## 大飯発電所3, 4号機

# 火災感知器増設に係る設計及び工事計画認可申請 のコメント回答について

関西電力株式会社

2020年11月27日

## (5) 放射線量が高いエリアの火災感知器設置の考え方 (フロー)

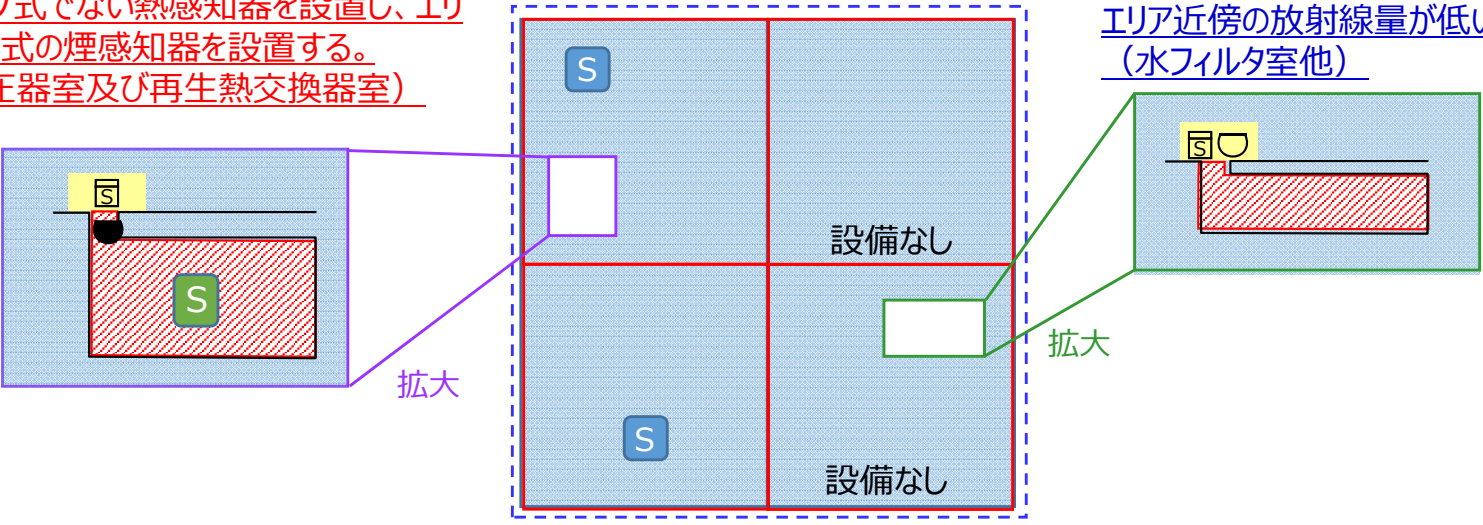
No.	審査会合回次	コメント内容	回答	説明資料
1	第1回	許可整合の資料について、記載内容を見直し改めて説明すること	第2回審査会合にて回答済	—
2	第1回	火災防護審査基準改定後の2.2.1（1）①についても適合性について説明すること		
3	第1回	消防設備士の品質プロセスへの関与について説明すること		
4	第1回	高線量エリアについて、入口で検知することでも早期感知が可能であることを説明すること。	高放射線エリアにおける火災の早期感知の考え方、火災感知器の種類及び設置場所について再検討した結果、ならびに本文（基本設計方針）と添付資料（火災防護に関する説明書）の記載レベル、構成を再整理した結果を反映し、本文及び添付資料（火災防護に関する説明書）の記載内容を見直す。	Ⅱ（P4～14） Ⅲ（P15～22） 補足説明資料3-6
5	第1回	高放射線エリアのうち、感知器を設置しない箇所についても、火災の発生リスクは変わらないため、火災が発生した場合にどう対応するかを説明すること。		
6	第2回	感知器の設置箇所について、全体方針の記載では「設備の近傍に設置」となっているが、高放射線エリアの記載では「エリア近傍に設置」となっているため、記載の差異について説明すること。

放射線量が高いエリアは、以下フローに基づき火災感知器を設置する。

※原子炉の安全停止に必要な機器等があるエリアは、作業員の被ばくの懸念はあるが、原子力安全を重視し、エリア内にアナログ式でない熱感知器を設置する設計とする。この場合、プラント運転中は放射線量が高くアナログ式の感知器は故障するため、アナログ式でない熱感知器を採用する。なお、定検中はエリア内の放射線量が低下するため、感知器の設置・保守点検は可能。

## V. 格納容器内のうち高天井エリアにおける消防法との同等性について

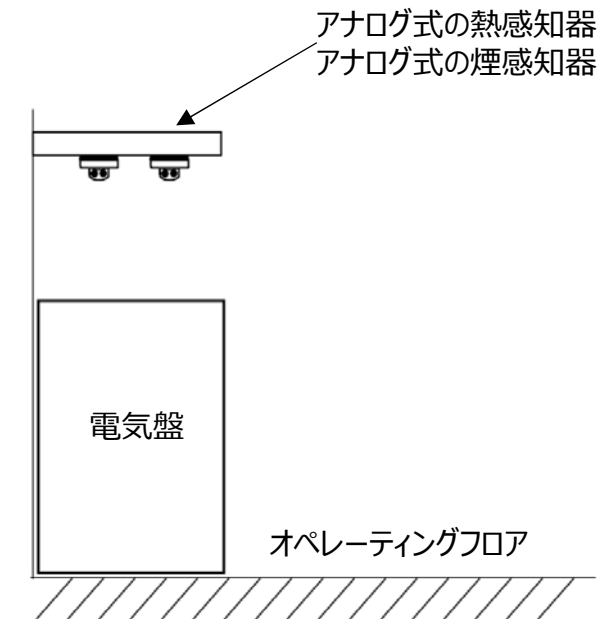
No.	審査会合回次	コメント内容	回答	説明資料
7	第1回	海水管トンネルエリア及びCV高天井エリアについて、消防法と同等であることを説明すること。	海水管トンネルエリア及びCV高天井エリアにおける火災の早期感知の考え方、火災感知器の種類及び設置場所について再検討した結果、ならびに本文（基本設計方針）と添付資料（火災防護に関する説明書）の記載レベル、構成を再整理した結果を反映し、本文及び添付資料（火災防護に関する説明書）の記載内容を見直す。なお、本設計方針については、第2回審査会合にて説明済。	Ⅱ（P4～14） Ⅳ（P23） Ⅴ（P24） 補足説明資料3-2 補足説明資料3-3
8	第2回	要求事項にある早期感知において、感知器と同等の機能を有する機器についても異なる固有の信号を発する感知器と組み合わせて設置することを説明資料に記載すること。	本文（基本設計方針）の記載内容を見直す。	Ⅱ（P7） 参考1（P25）
9	第2回	消防設備士関与における関西電力と協力会社の責任分担について、補足説明資料に反映すること。	本コメント内容については、補足説明資料に追記する。	補足説明資料2-4

原子炉格納容器内の上部である天井高さが床面から20mを越えるオペレーティングフロアは、前々回審査会合の議論を踏まえアナログ式でない炎感知器をオペレーティングフロア床面に対して設置する。

また、高天井エリアは消防法施行規則第23条第4項第一号イにおける煙感知器と熱感知器の設置除外箇所に該当するが、アナログ式の煙感知器とアナログ式の熱感知器を発火源となり得る設備の電気盤近傍に設置する設計とする。

➤ 格納容器内のうち高天井エリアは、炎感知器(検定品)をオペレーティングフロア床面に対して設置しているため、消防法と同等である。
